CONCOURS D'ARCHITECTURE POUR LA  
CONSTRUCTION D'UNE SALLE DE  
SPECTACLES AU CROCHETAN

RAPPORT DU JURY

MONTHEY, LE 10 NOVEMBRE 1982

PROJET No 2 ( 12 31 22)

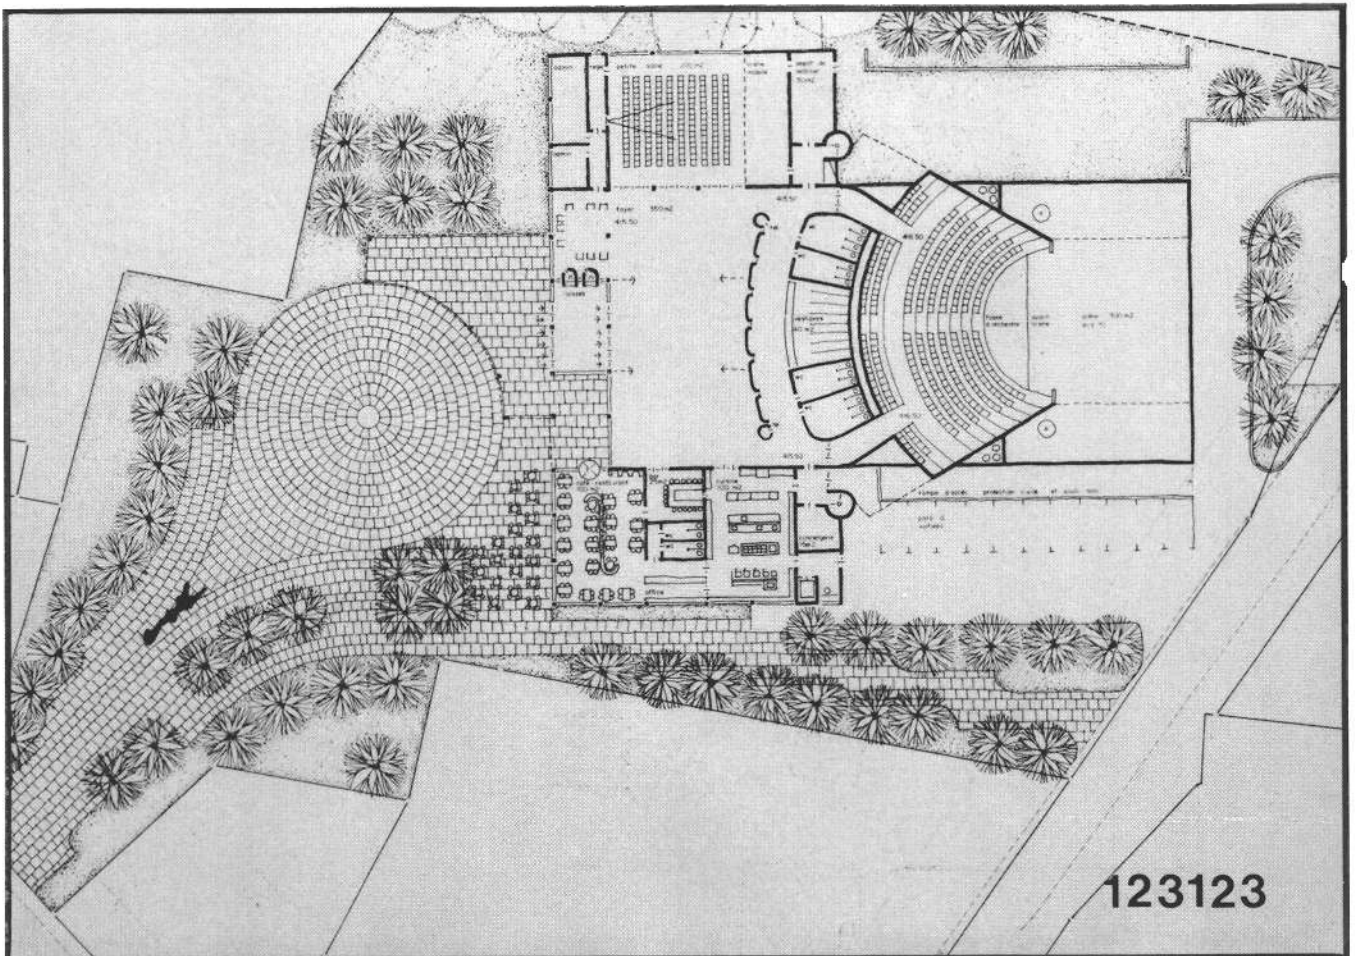
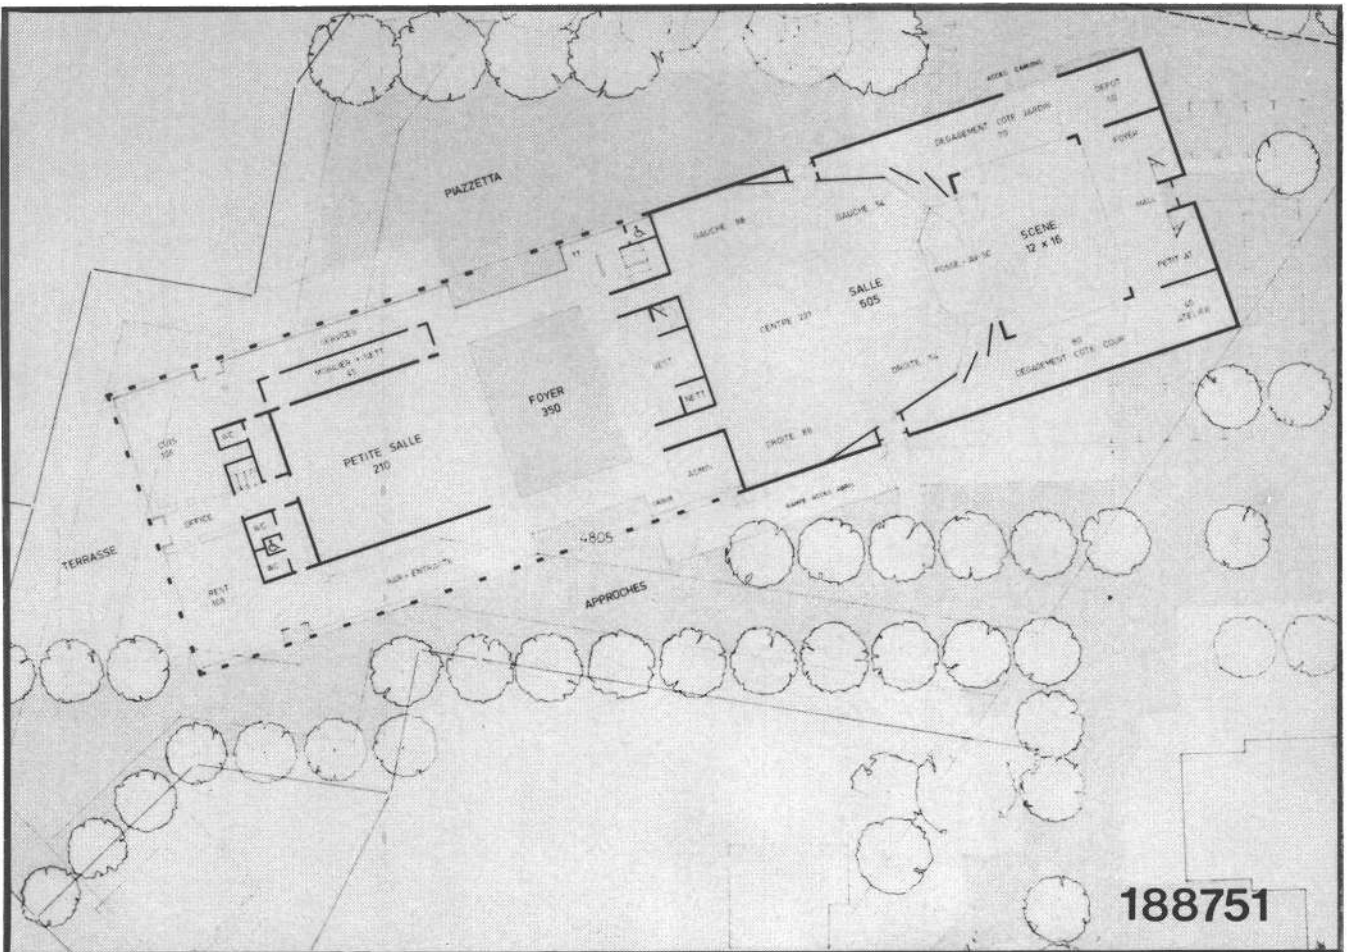
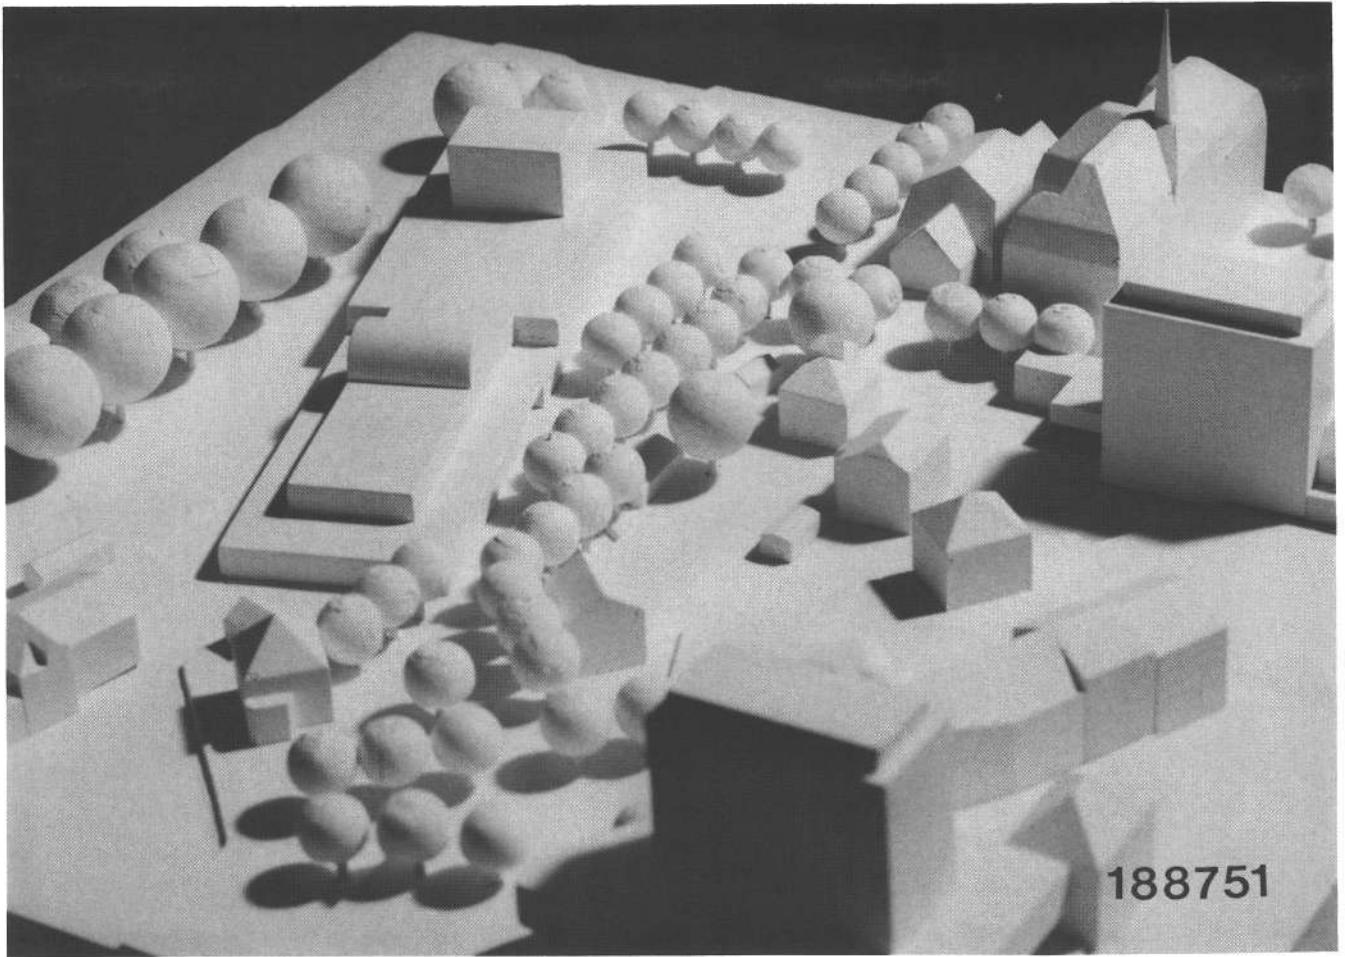
- 1.- La réponse au programme est satisfaisante mais minimaliste.
- 2.- Bien que la pente soit correcte, le rapport scène-salle est insatisfaisant de par la largeur de la salle et par la rupture de niveau en plafond.

*ambigu*  
Il serait, d'autre part, nécessaire de revoir la répartition des sièges, le nombre de places de bonne visibilité étant relativement faible.

La pente est bonne, mais le replat intermédiaire ne s'accompagne pas d'une compensation de hauteur pour maintenir une bonne visibilité. Celui-ci est cependant intéressant pour établir une séparation possible de la grande salle.

La rupture au niveau du plafond technique se situe en un point critique : elle engendre spatialement et phoniquement un clivage de la salle. Les possibilités d'équipement sont bonnes.

On peut déplorer que la scène soit pas dotée de dégagements lointains.

- 3.- L'organisation, si elle est correcte, ne transcende pas la fonction. Le double langage est cohérent, sans plus, mais comprend beaucoup d'artifices pour parvenir à ses fins : expression de l'entrée, ambiguïté de l'expression du volume de la grande salle extrait du corps principal...

L'occupation du terrain est bonne, l'introduction d'une place dans le périmètre pourrait être intéressante. Les volumes sont clairement exprimés dans des rapports simples forme-fonction, mais on peut déplorer l'absence de concepts recouvrant le parti. Le projet réalise un théâtre dans un jardin, il n'est pas le théâtre dans la ville.

PROJET No 4 (18 87 51)

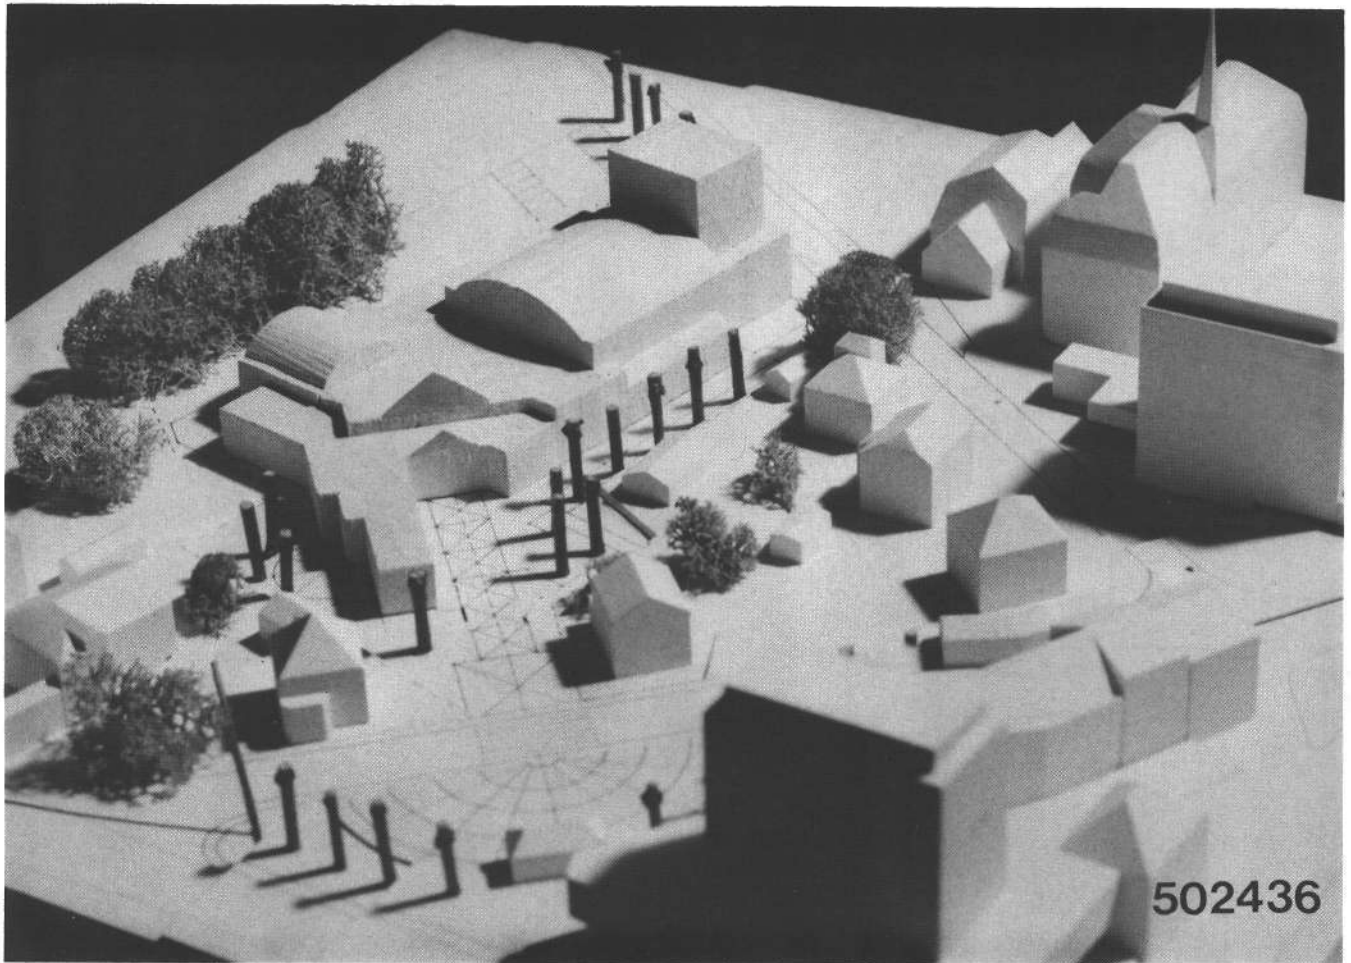
- 1.- La réponse au programme est satisfaisante dans l'ensemble.
- 2.- Le rapport scène-salle est insatisfaisant (plan-coupe-fosse d'orchestre et avant-scène). La salle - trop basse - comprend une distribution des places peu heureuses. La scène est prétentieuse relativement à la vocation de spectacles d'accueil de la commission culturelle de Monthey.

Les dégagements de scène sont trop importants. Les possibilités d'aménagements techniques au plafond sont insuffisants. La liaison technique entre la petite salle et l'équipement de scène est absente. La petite salle est bien ouverte sur le foyer.
- 3.- Le parti, d'apparence franc et séduisant, résiste mal à l'analyse. Le geste volontaire - en masse, en expression - ne rompt pas avec le tissu urbain, pas plus qu'il ne met en relation deux pôles urbains comme il aime à le suggérer. Les axes définis sont arbitraires dans ce tissu. Le projet, objet pour lui-même, occupe le terrain au maximum sans le mettre en valeur. Les vides ainsi créés sont de peu d'intérêt.

PROJET No 5 (50 24 36)

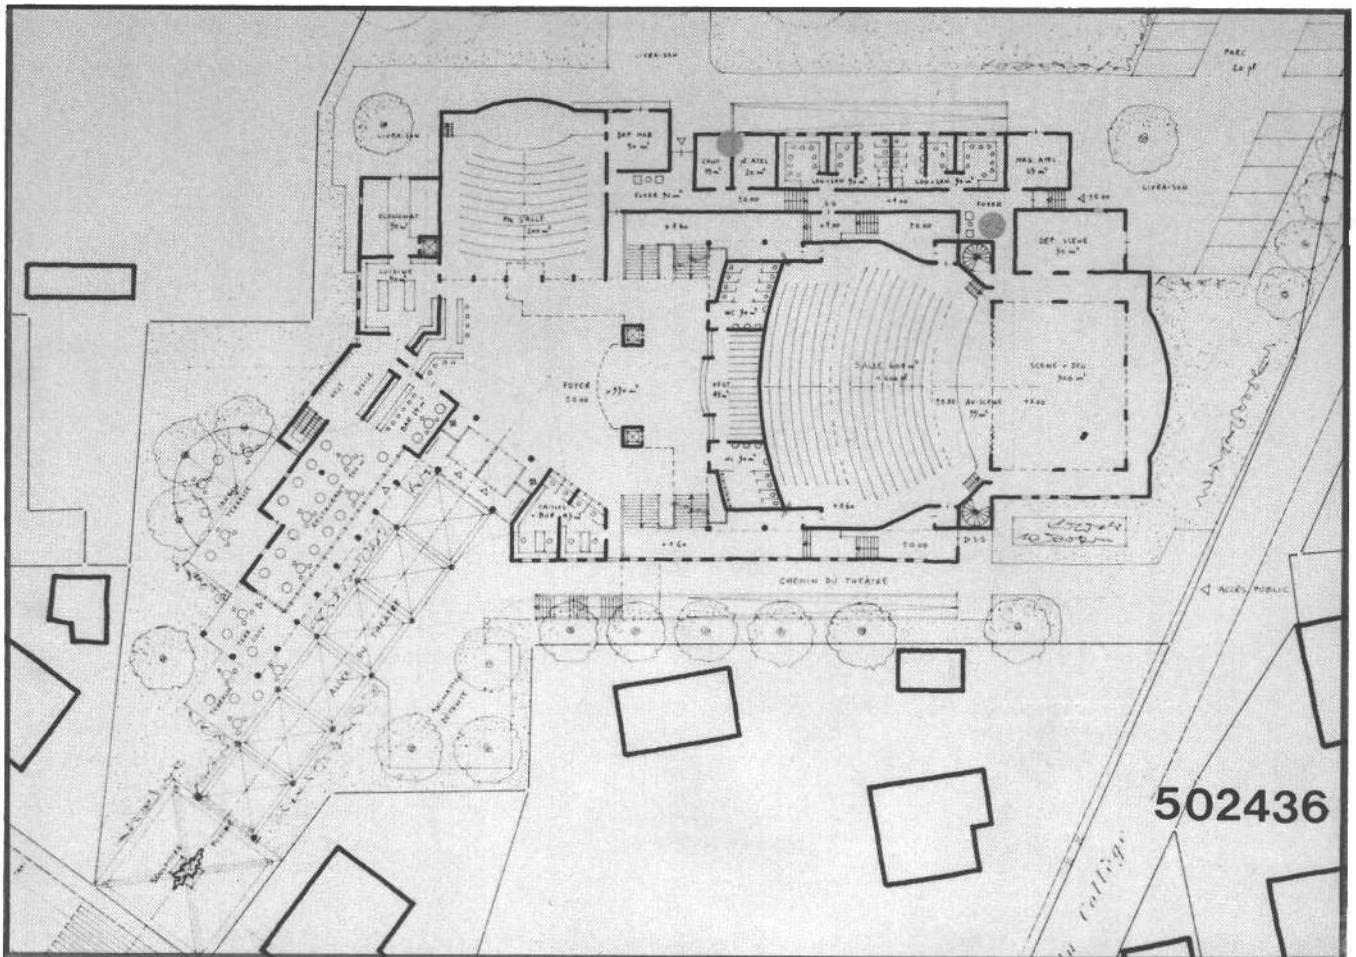
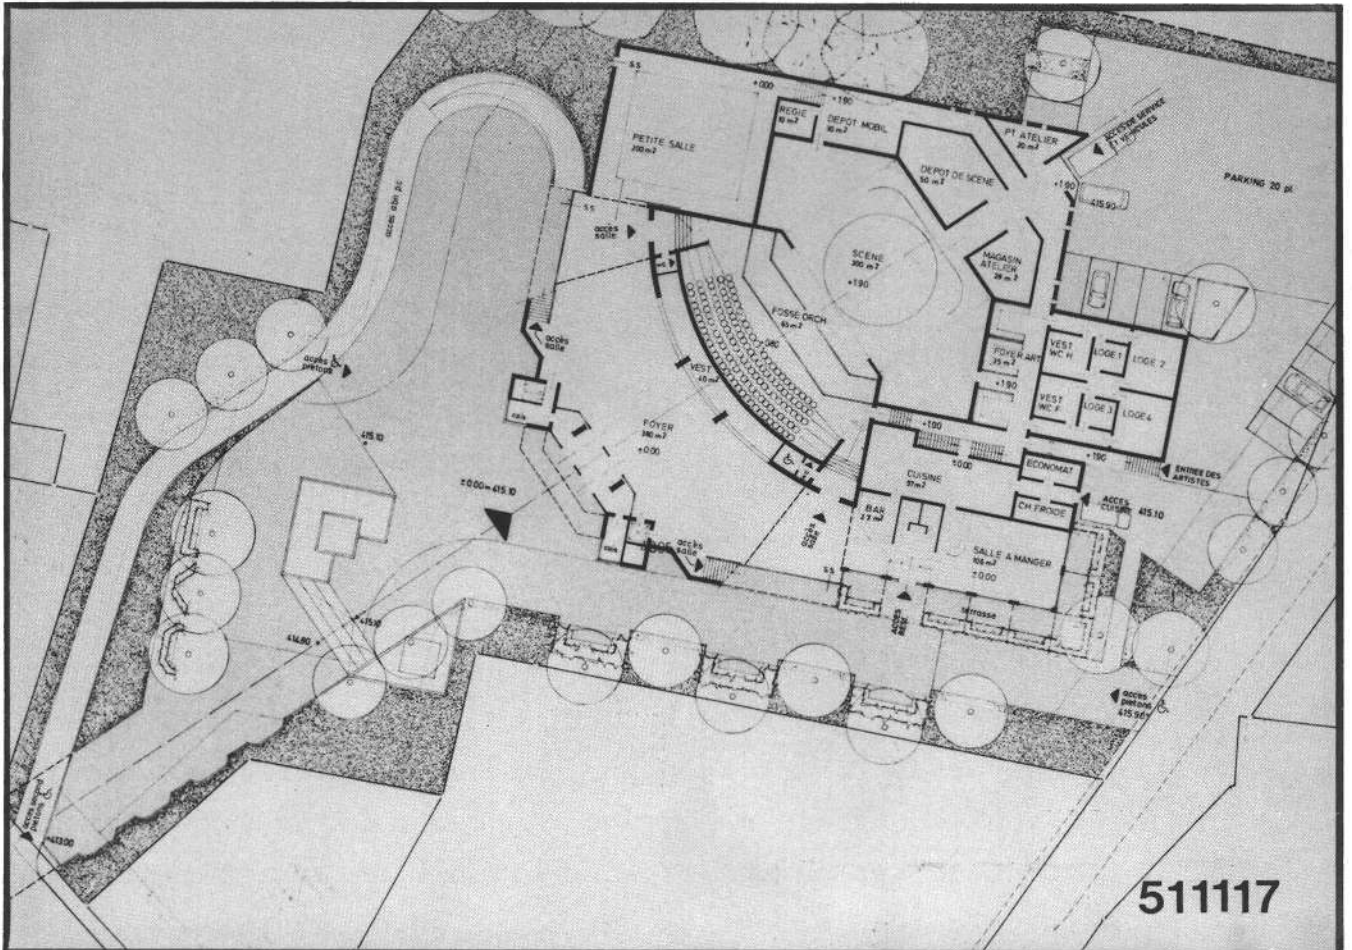
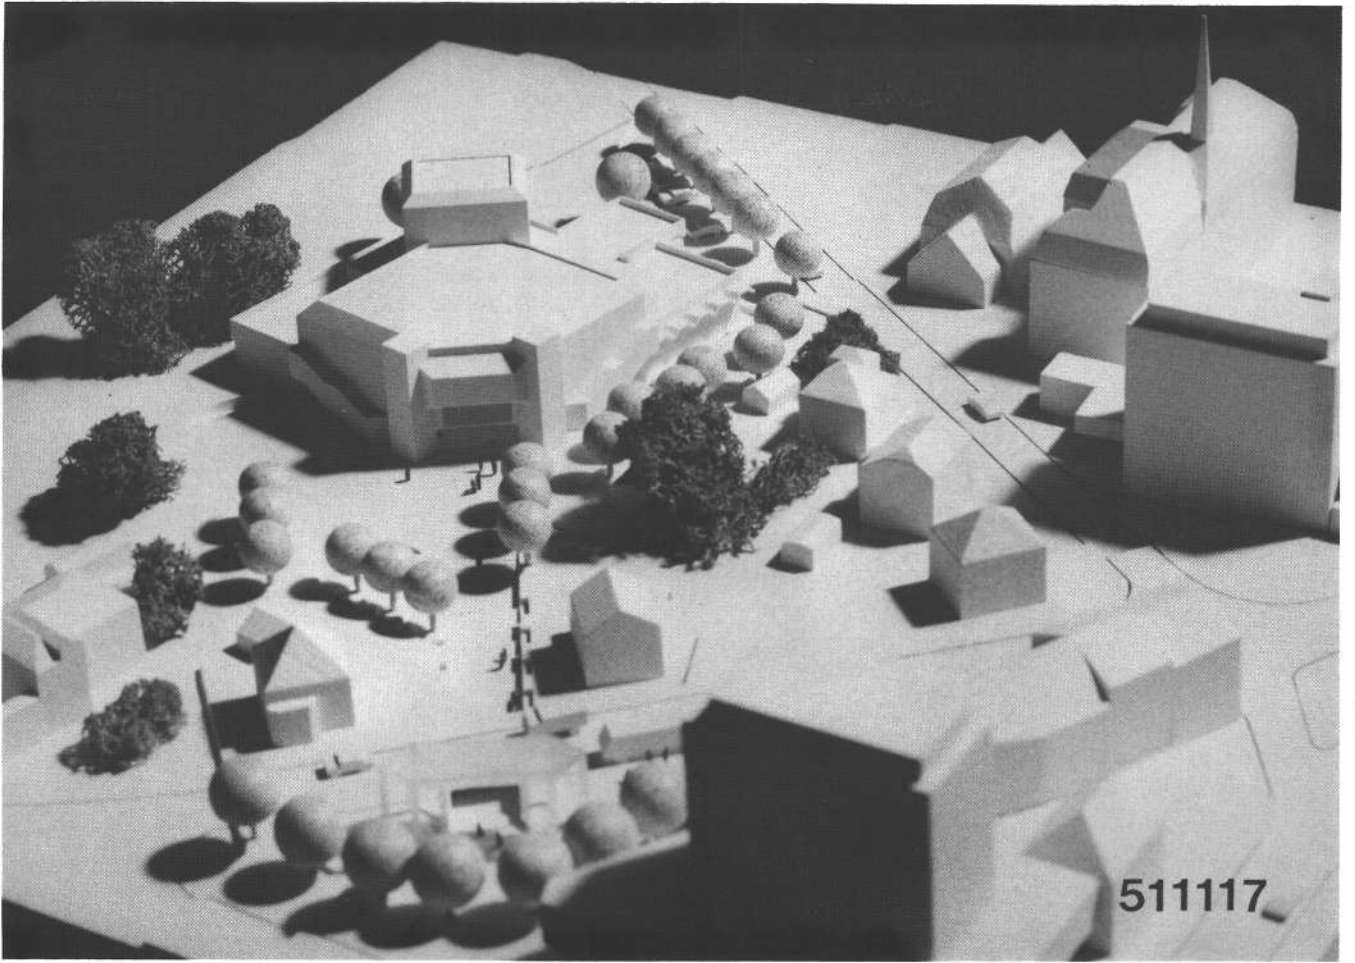
- 1.- Dans l'ensemble le respect du programme est satisfaisant.
- 2.- Le rapport scène-salle est correct, mais la pente insuffisante. L'avant-scène et la fosse d'orchestre sont mal traitées, les possibilités d'équipement sont bonnes, de même que les liaisons scène-plateau, scène-loges. Le foyer des artistes est insatisfaisant de même que la liaison régie-scène. Les dégagements latéraux sont faibles.

- 3.- Le projet, s'il fonctionne, présente par une structure peu affirmée une reconstruction morcellée dans un tissu hétérogène. L'occupation du terrain est correcte, mais les relations, aux éléments forts du site, les vides réalisés présentent peu de qualités. L'expression des façades, si elle ne fait pas l'unanimité laisse entrevoir des fragments d'imagerie poétique des paysages industriels... Décision ou ironie, le projet propose-t-il la reconstruction d'une usine immédiatement récupérée, réhabilitée pour recevoir le lieu du spectacle ? Par ailleurs, le manque de rigueur dans la structure des volumes (restaurant et annexes) est en contradiction avec la volonté d'apparement au paysage industriel.

Le projet comprend nombre de faiblesses d'expression, notamment la structure forte du lieu de spectacles tout-de-suite anéantie par un discours à contre-sens au niveau du plafond technique et phonique.
